対策箇所説明図

キルセンサー

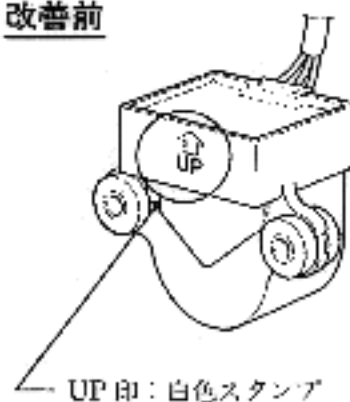
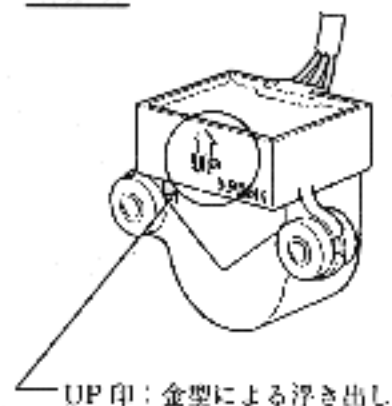
基準不適合発生箇所

ボデーケース内に封入している
ダンパーオイルが減少し、当該
装置が正常に作動しなくなる。

改善内容

ボデーケースの材質を変更した対
策品と交換する。
